大飯発電所保安規定審査資料	R0
提出年月日	2024年2月2日

大飯発電所原子炉施設保安規定変更認可申請書  
審査資料

## 大飯発電所 原子炉施設保安規定

# 組織改正他に伴う保安規定の改正について

# 1. 組織改正他の概要 (1 / 2)

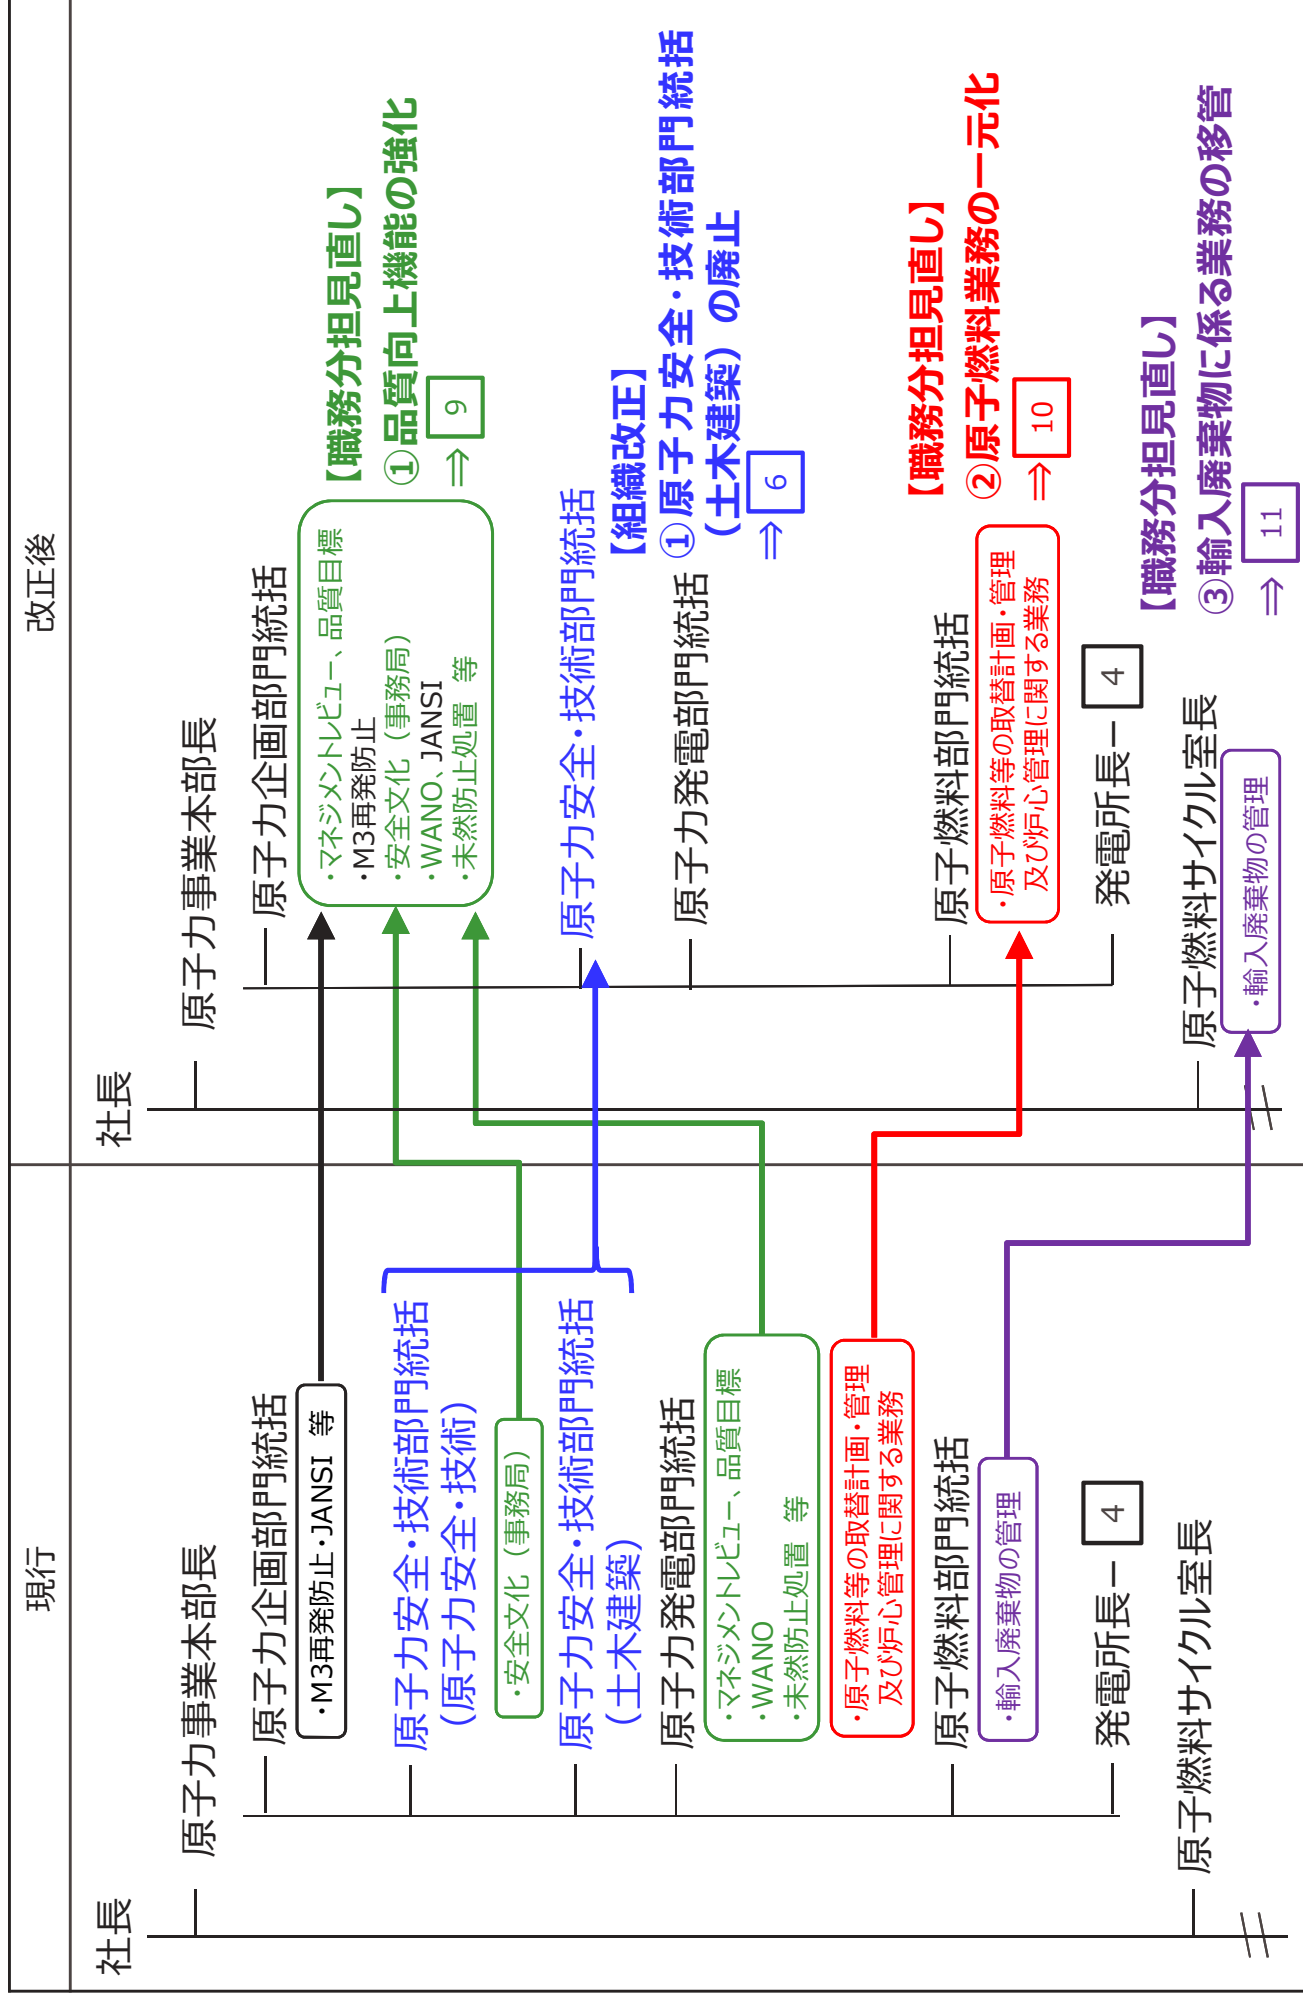
## ○本店における組織改正および職務分担見直し

- 原子力安全・技術部門統括（土木建築）については、特重工事等の新規制基準対応により、土木建築に係る工事物量が増加したため、当該工事を着実に推進していく観点から、平成27年に設置したが、当該工事が完了したことから、当該職位を廃止する。なお、廃止後は、一人の部門統括が全体を統括するため、配下組織の相互連携の向上につながる。
- 保安規定への反映としては、職務記載として「原子力安全・技術部門統括（土木建築）」を削除し、原子力発電施設的设计・保全に関する技術的業務を集約するとともに、「原子力安全・技術部門統括（安全・技術）」および「原子力安全・技術部門統括（土木建築）」の箇所を「原子力安全・技術部門統括」に変更する。

# 1. 組織改正他の概要 (2 / 2)

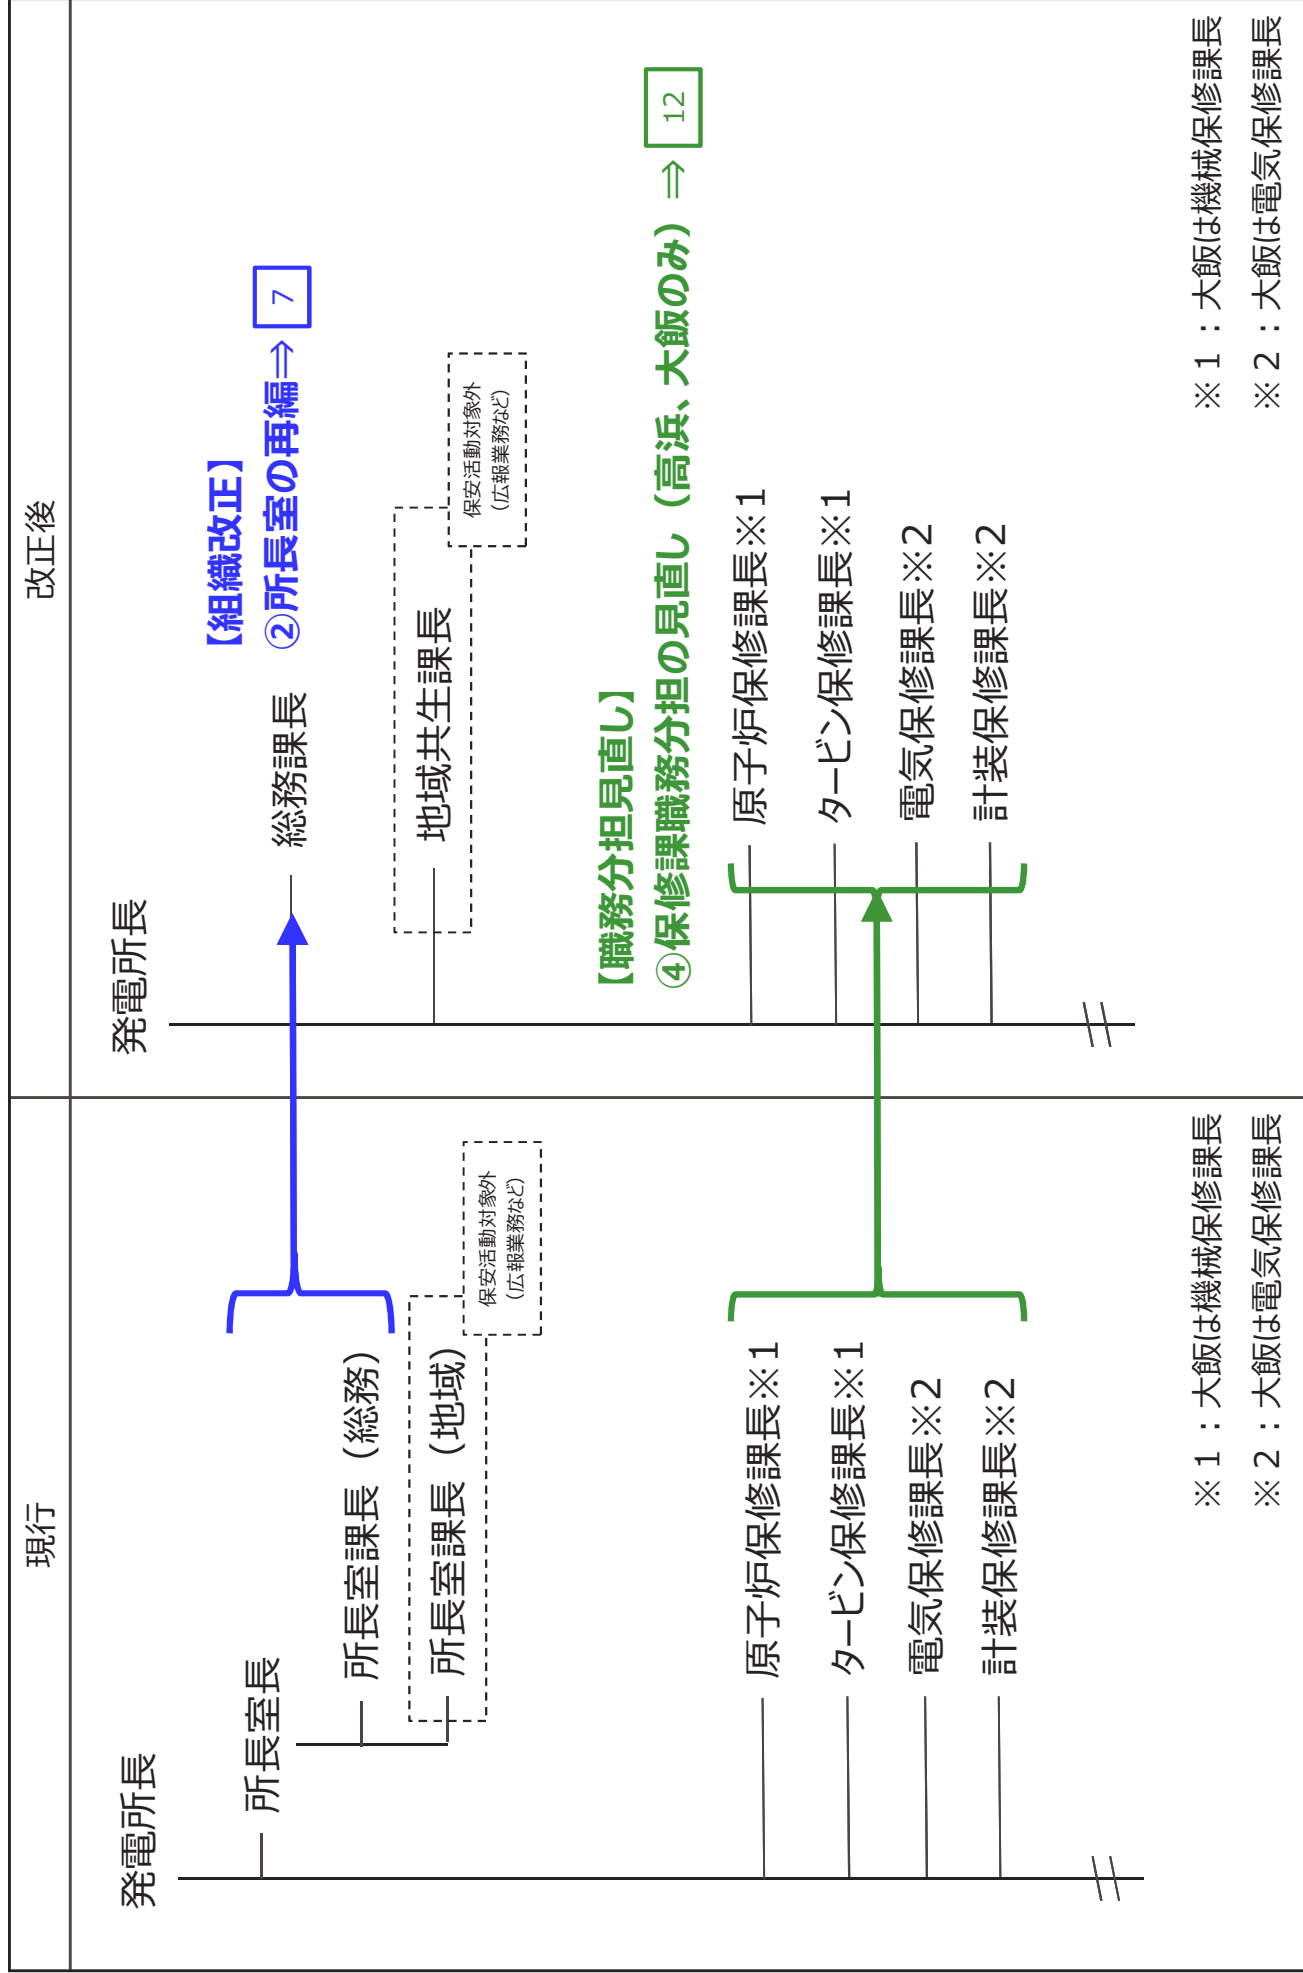
## ○発電所における組織改正および職務分担見直し

- ・所長室については、事務的業務と技術的業務を統括する観点から、平成7年に設置したが、その後技術的業務を発電所内他課に移管する等、所掌業務が縮小している状況であることから、責任体制をより明確化する観点で、所長室長の職位を廃止し、所長室長が実施していた保安活動は新たな職位である総務課長が実施する。なお、所長室長が実施していた保安活動対象外の業務である広報業務等については、新たな職位である地域共生課長が実施する。
- ・保安規定への反映としては、「所長室長」の箇所を「総務課長」に変更し、所長室長を補佐する職位であった所長室課長（総務）の職務記載は削除する。なお、広報業務等の保安活動対象外の職務については保安規定には従来から記載していないため、地域共生課長の職務については記載しない。

#### ② 補助建屋排気ファン (アニュラス空気浄化ファン) の自動起動確認 (高浜)

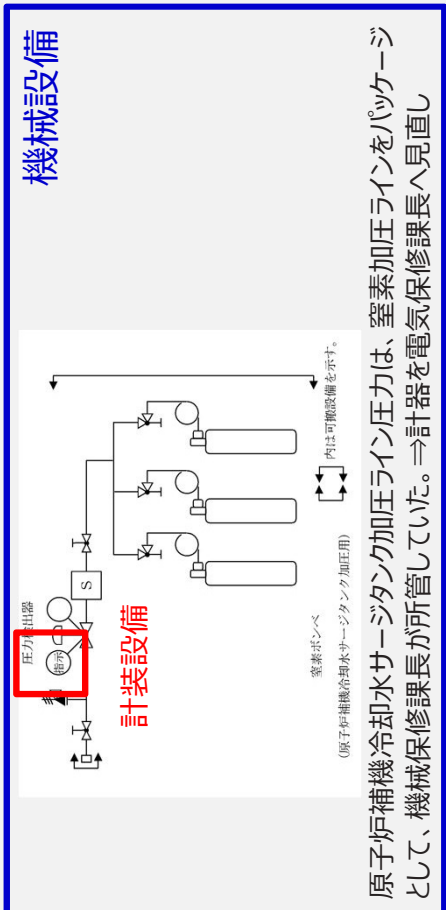
補助建屋排気ファン (アニュラス空気浄化ファン) } 原子炉保修課長がパッケージとして所管していたものをそれぞれの所掌に分担する

第72条 (燃料取扱建屋空気浄化系)  
(1) 原子炉保修課長電氣保修課長は、定期事業者検査時に、1号炉および2号炉については補助建屋排気ファン、3号炉についてはアニュラス空気浄化ファンが模擬信号により起動すること、および自動動作ダンパが正しい位置に作動することを確認し、その結果を発電室長に通知する。

表136-3

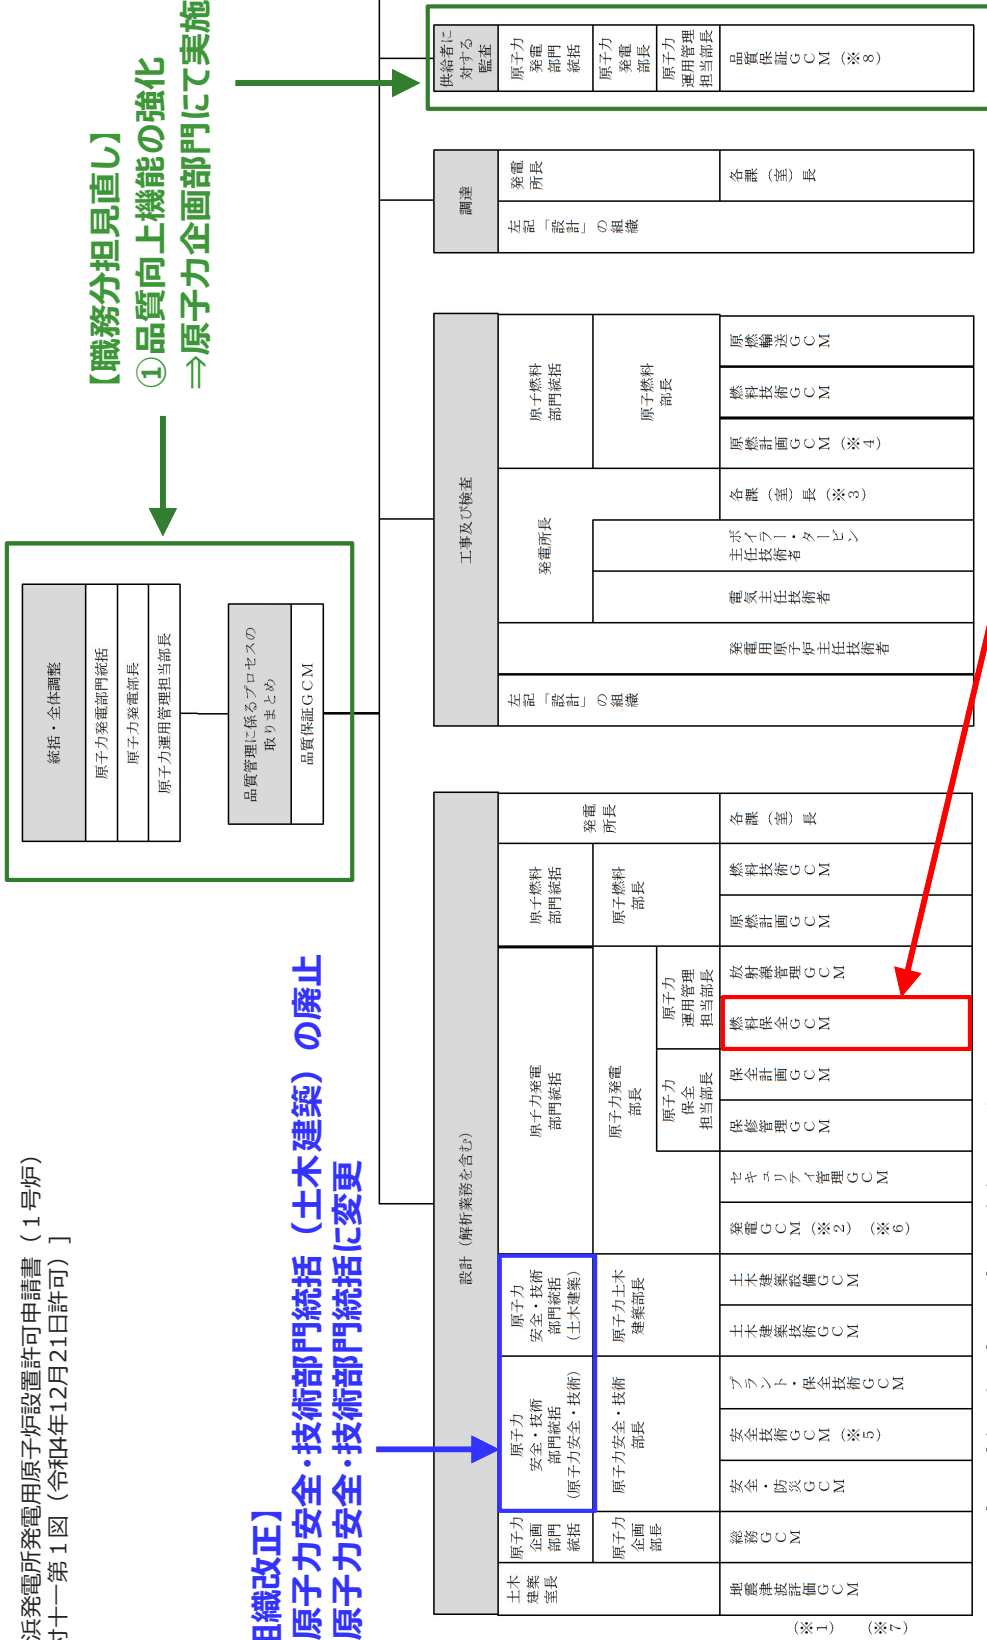
表136-3の保安教育実施方針(運転員等)のうち、「核燃料物質および核燃料物質によって汚染された物の取扱いに関すること」について、保安教育の対象者である当直班長・原子炉制御御員の記号に誤りがあったため、適正化する。なお、本箇所は105次改正(3、4号炉特重設置申請(2022.3.24認可))において、特重施設要員の列を追加した際に誤って変更したもので、下位文書では従来から教育対象者として管理しており、保安教育対象者漏れは発生していない。

X ⇒ ◎ に適正化

図4

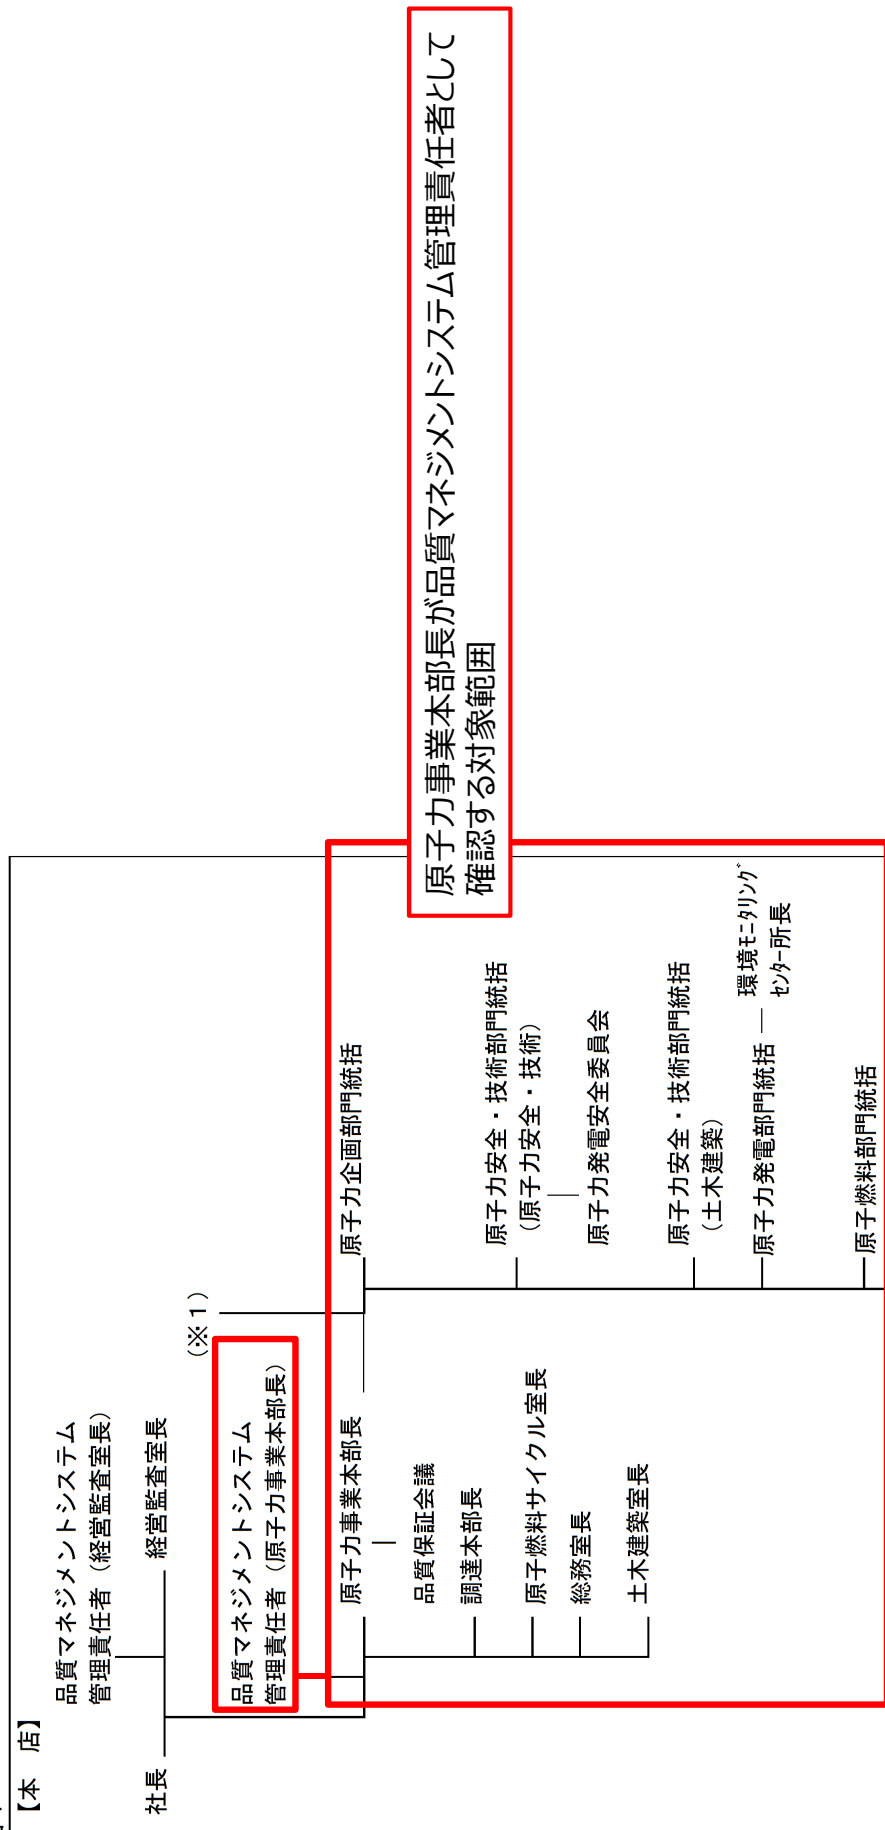
- ・P9のとおり、マネジメントレビューの業務については、原子力企画部門に移管して実施する。
- ・マネジメントレビューにおけるインプット情報としては、原子力部門としての業務が対象であり、原子力事業本部外の組織である原子燃料サイクル室などが実施する業務も含む。
- ・保安規定第4条に示す組織図において、原子燃料サイクル室などは原子力事業本部と並列組織として記載されているが、それらの業務も対象にしたマネジメントレビューに関する業務を原子力事業本部長の配下に所属する原子力企画部門が実施する。これは、原子力部門の品質マネジメントシステム管理責任者として原子力事業本部長を配置しており、その管理のもとで実施するものである。
- ・なお、原子力企画部門が取りまとめるマネジメントレビューに関するインプット情報等の対象範囲は下図のとおりであり、変更前の原子力発電部門が対象としていた範囲と変更はない。
